改善箇所説明図

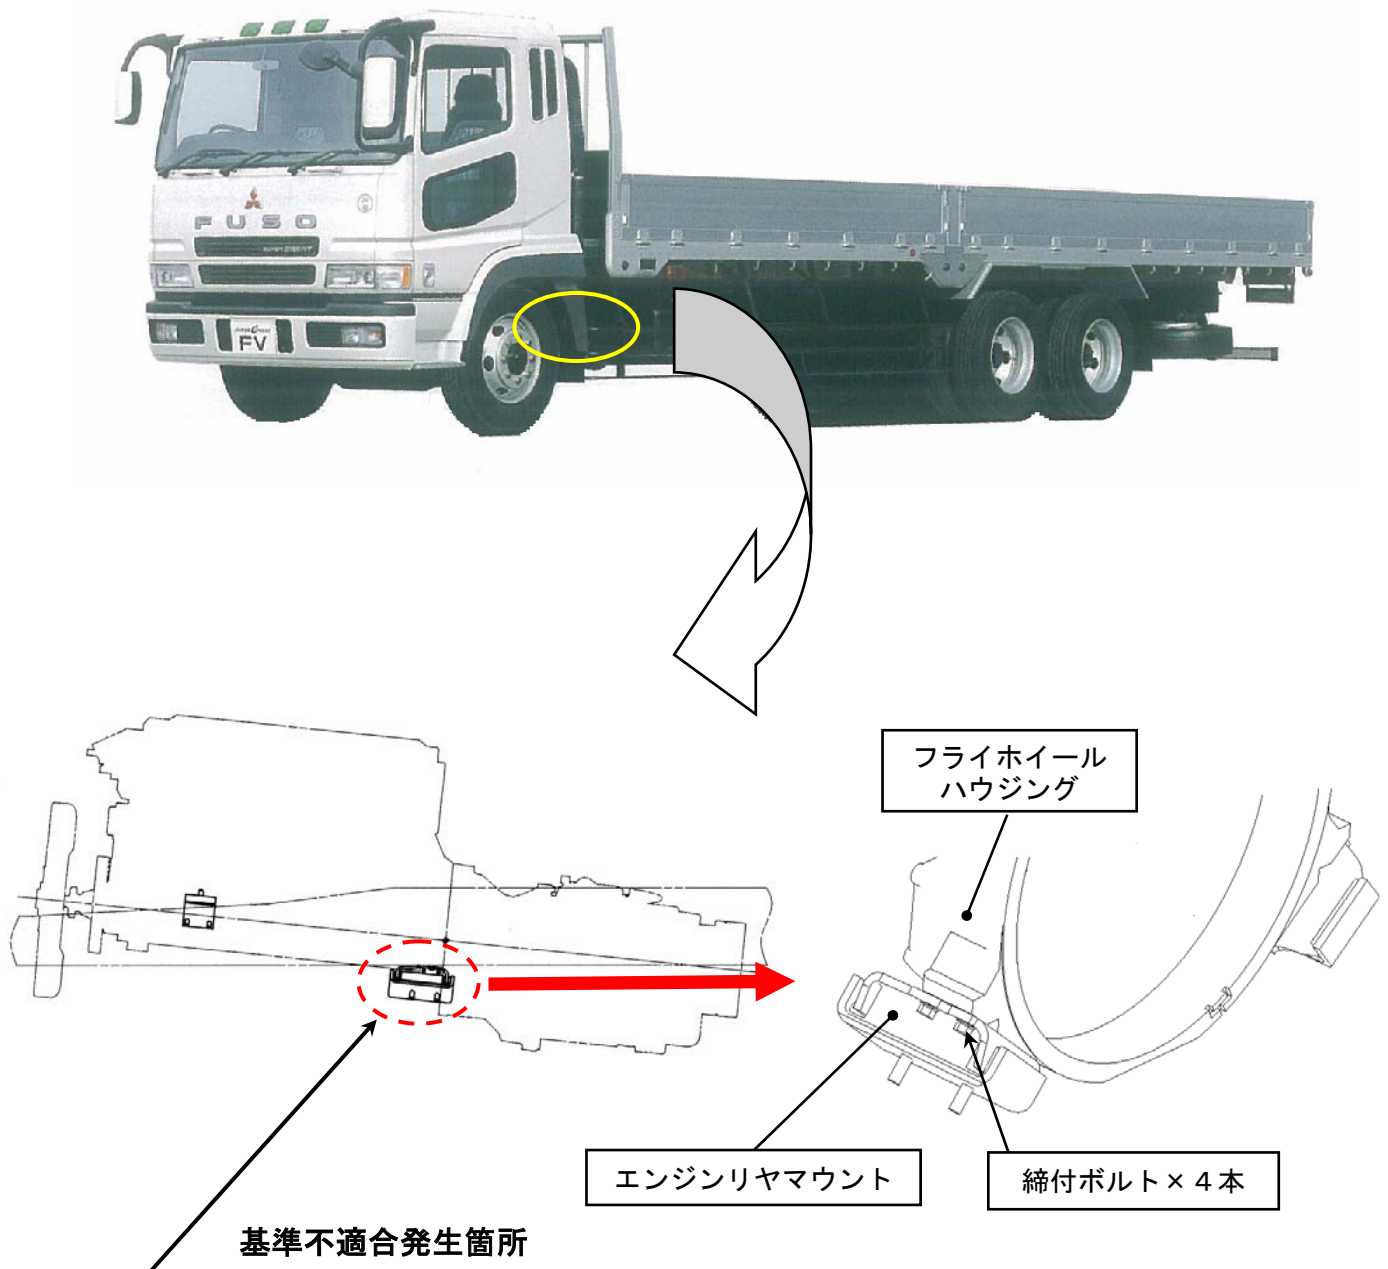
エンジンリヤマウントの座面加工が不適切なため、当該マウントの固定ボルトの軸力が不足しており、急発進・悪路走行等を繰り返した場合に、当該マウントの締付ボルトに緩みが発生するものがある。そのため、そのままの状態で使用を続けると、当該締付ボルトが脱落して、エンジン搭載位置にずれが生じ、最悪の場合、シフト操作が困難になる等、走行不能となるおそれがある。

全車両、エンジンリヤマウントの締付ボルトの締付け状態を点検し、規定トルク値内の場合は指定トルク値にて締付け、規定トルク値以下の場合は当該マウント及び締付ボルトを新品と交換する。同時にフライホイールハウジングのボルトねじ穴を点検し、損傷がある場合はフライホイールハウジングを交換する。また、片側マウントの締付ボルトの全数が脱落していた場合は、プロペラシャフトのガタ点検をする。

注：□は点検結果による交換部品を示す。
